**MUNICIPALITÉ
DE
PRANGINS**

Préavis No 37/84

Concerne: Plan de quartier "Bénex-Dessus Nord".

PLAN DE QUARTIER

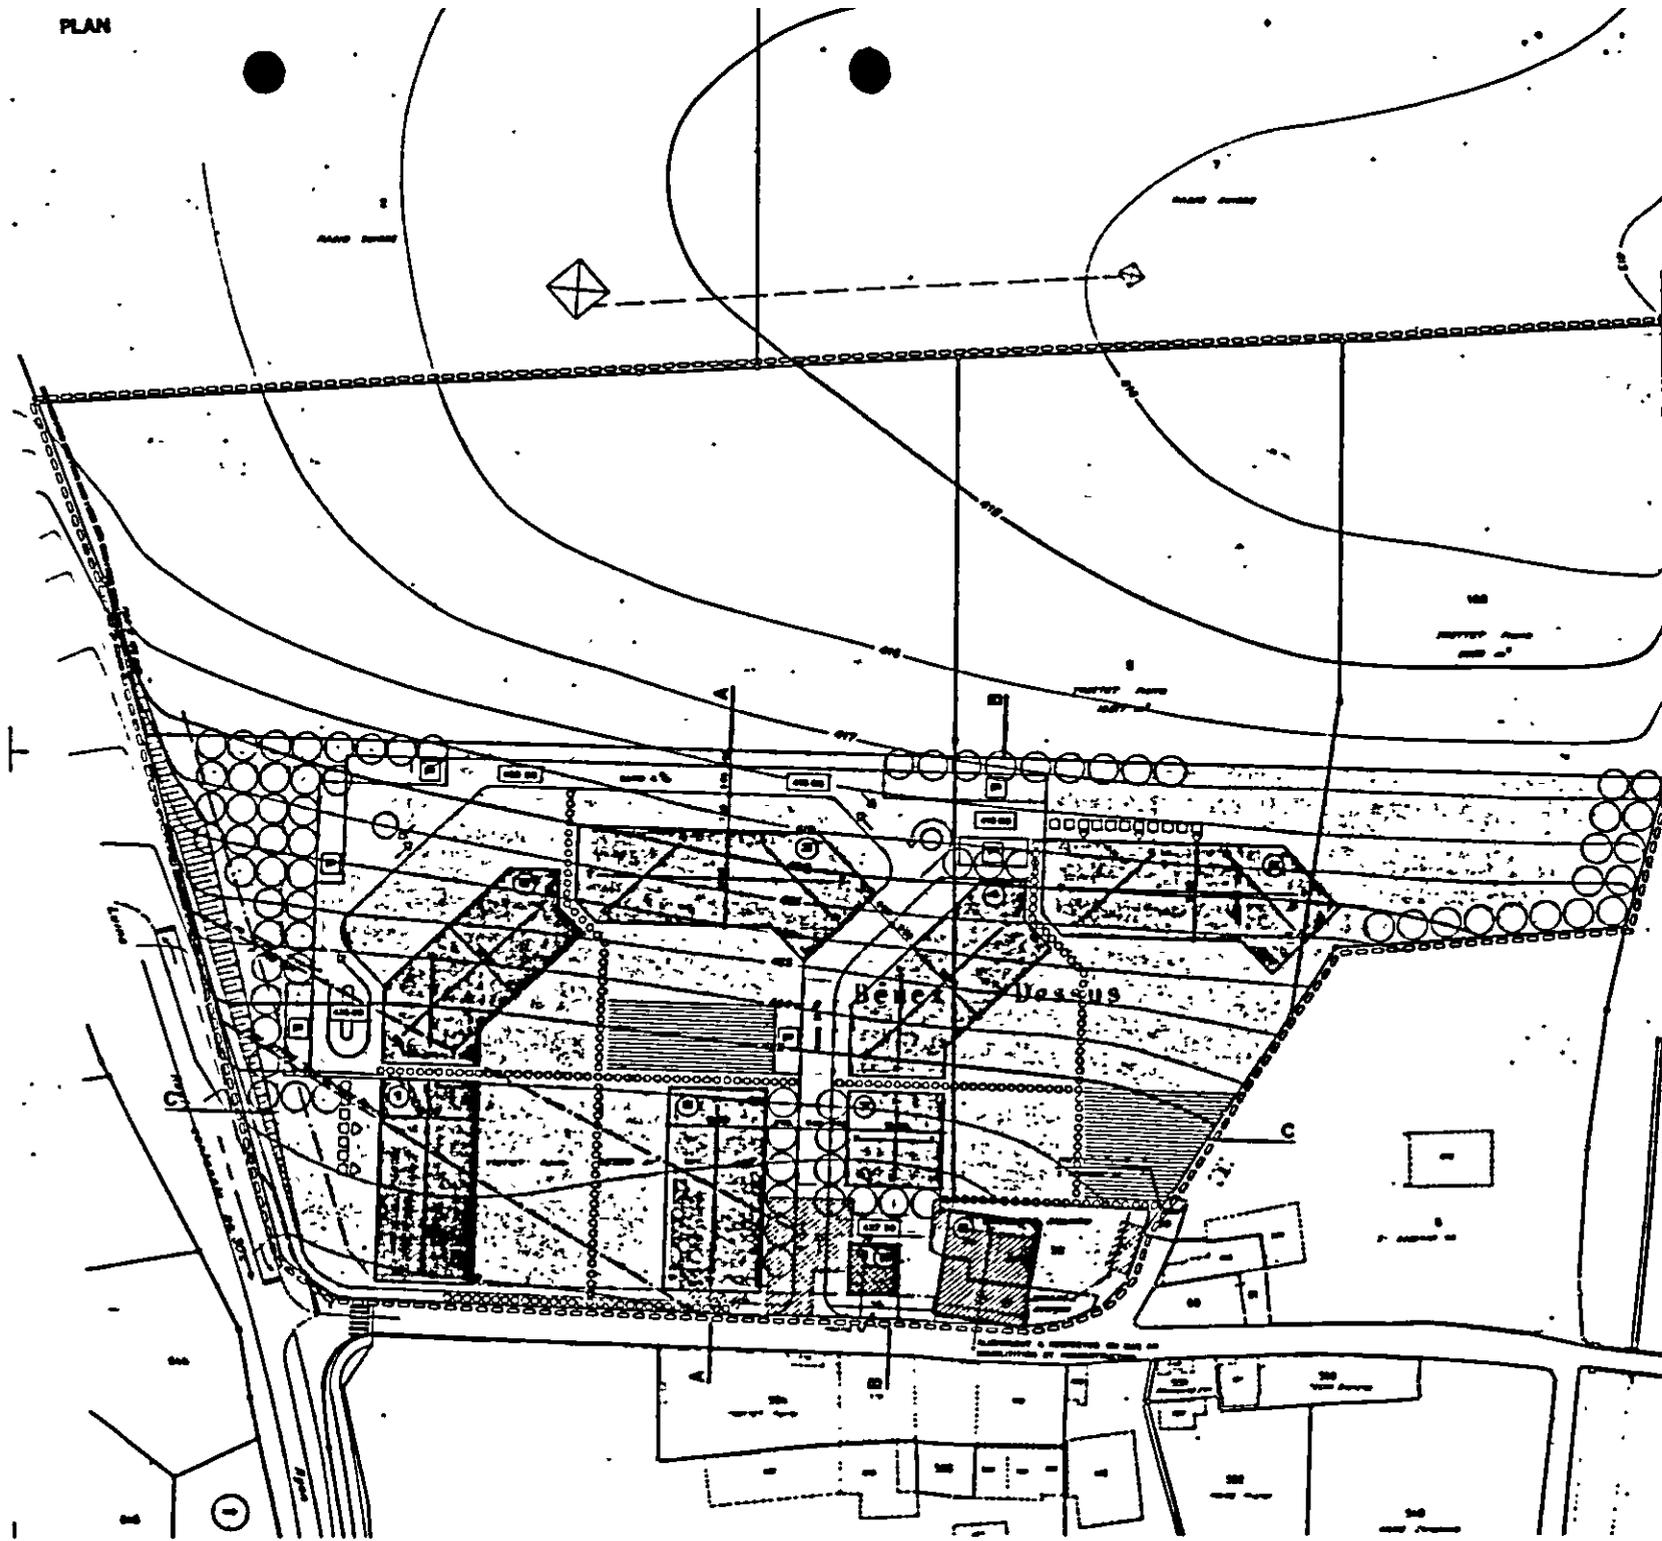
a) Elle estime que le plan mentionne très mal les constructions existantes et cadastrées et trouve inadmissible que la légende du plan n'en fasse pas mention pour préserver ce qui existe; elle mentionne particulièrement son hangar-dépôt no 457 et subsidiairement sa construction no 399.

b) Elle déclare que pour améliorer l'aspect du quartier, elle serait disposée à démolir son hangar-dépôt no 457 pour autant qu'elle puisse le remplacer par un garage-remise, mais avec une implantation différente, cette construction projetée devant avoir une longueur de 9 mètres, une largeur de 6 mètres, une hauteur au faite de 5 mètres et un toit en tuiles.

c) Elle demande que le règlement du plan fixe de manière plus précise, pour chaque propriété, les surfaces maxima de planchers habitables, en particulier pour le bâtiment no 8, appartenant à deux propriétaires distincts, ceci afin d'éviter par la suite des contestations.

d) Elle demande que le règlement spécifie, au paragraphe 3.1, que le caractère des bâtiments existants sera maintenu et au paragraphe 3.3 que les toitures des bâtiments pourront être modifiées, par exemple rehaussées, en maintenant leur pente et les tuiles actuelles pour maintenir leur cachet.

a) Il estime que la voie d'accès au quartier ne permettra pas les entrées et sorties sans causer d'importantes perturbations et augmenter de manière intolérable la circulation sur la route de Bénex. Il propose en conséquence la création d'un deuxième accès sur la route cantonale, côté Lausanne, au bas de la colline, en remplacement d'une sortie déjà existante pour les besoins agricoles.

b) Il constate qu'aucun passage pour piétons et vélos n'est prévu pour rejoindre le côté Jura de la RC 30, ce qu'il n'estime plus tolérable vu la densité du trafic sur cette route et le nombre d'habitants prévisible dans le quartier. Il estime qu'il y aura lieu de prévoir un petit passage sous la route, ce qui résoudrait une partie du problème concernant la traversée de la RC pour les habitants des quartiers situés du côté Jura, notamment les habitants du Pélard. Il estime que le coût d'un tel travail serait acceptable pour tous et déclare qu'il aimerait éviter que les erreurs faites au Curson ne se répètent dans ce nouveau quartier.

a) Il n'est pas satisfait de l'accès sur la route de Bénex pour ce quartier et de la concentration du trafic sur une route déjà passablement fréquentée.

b) Il demande une limitation beaucoup plus restrictive du volume à bâtir, estimant que la densité d'habitations serait trop importante.

c) Il propose que les principales voies d'accès soient prévues au bas de la parcelle, côté Lausanne, là où il existe déjà une sortie pour les véhicules agricoles.

d) Il s'oppose au projet d'art. 3.3 du règlement, paragraphe 1 et 4, et demande qu'il soit prévu des toitures à pans recouverts de tuiles plates en terre cuite, non engobées pour les constructions.

a) La Municipalité considère que le plan est clair et lisible, les constructions existantes et cadastrées y figurant. Il n'est pas nécessaire que la légende du plan en fasse mention, étant précisé que bien entendu l'adoption du plan et du règlement ne peuvent avoir pour effet d'imposer la démo-

lition des bâtiments existants, ni en sens inverse d'imposer leur maintien.

b) La Municipalité prend acte du fait que l'opposante envisage de démolir son hangar-dépôt et de le remplacer par une nouvelle construction. Elle signale qu'après la première enquête, suite à l'opposition de Mme Charrière, la surface de la dépendance pouvant être construite avait été portée de 40 m² à 60 m². Le nouveau plan et le nouveau règlement permettent la réalisation du projet dont fait état l'opposante, l'art. 4 du règlement prévoyant en particulier que les dépendances doivent avoir une hauteur de 3 mètres à la corniche. Au surplus, le projet présenté par l'opposante respecte l'alignement prévu par le plan.

c) Sur ce point, la Municipalité admet de donner satisfaction à l'opposante en proposant de supprimer purement et simplement, dans le tableau des surfaces maxima de planchers figurant à l'art. 2.3 du règlement, une surface maxima pour le bâtiment no 8, en d'autres termes en supprimant la mention des 700 m² et en supprimant également le total de l'addition des m² de planchers. L'indication de la hauteur maxima au faite est en effet suffisante dans ce cas particulier.

d) Pour donner suite à ce point de l'opposition, la Municipalité propose d'ajouter à l'art. 3.1 l'alinéa suivant :

"Conformément à l'article premier du présent règlement, les bâtiments existants seront régis par les dispositions du règlement communal sur les constructions et l'aménagement du territoire".

a) La création d'un deuxième accès au quartier, côté Lausanne, ne peut être envisagée actuellement, vu la position de l'Etat, en particulier du Service cantonal des routes, dont la politique consiste à limiter le plus possible les nouveaux accès sur les routes cantonales et à exiger la concentration des débouchés. La Municipalité admet volontiers que le trafic a augmenté dans le secteur de Bénex, mais rappelle qu'il s'agit d'un phénomène général dont chacun doit s'accommoder. A plus long terme et suivant les expériences faites on peut concevoir que l'Etat soit approché pour savoir si la création d'un deuxième accès peut être envisagée.

b) La Municipalité ne peut pas envisager actuellement la création d'un passage sous route dans ce secteur. Son coût serait excessif. D'autres mesures de sécurité sont prévues en surface. Si un passage dénivelé doit être créé sous la route de l'Etraz, il sera probablement situé plus à l'Est, c'est à dire plus près du centre de la localité, de manière à rendre service à l'ensemble des habitants des quartiers qui se sont développés du côté Jura de la route.

b) La densité prévue sur la parcelle est d'environ 0,23, ce qui correspond assez exactement à la zone de villas; elle est largement inférieure à ce qu'aurait permis l'ancienne réglementation (10.000 m² de surface constructible au lieu de 12.800 m²); l'opposant n'a apparemment pas compris que la concentration de la construction sur le coteau compense partiellement le déclassement du solde de la parcelle en zone agricole.

d) L'opposant n'a pas bien compris le sens du règlement. Ce n'est que pour certaines parties de construction sur un seul niveau qu'il est prévu des toitures plates, lesquelles doivent être aménagées en terrasses ou recouvertes de végétation. Dans ces cas, il est bien évident que les toitures à pans ne sont pas envisageables.
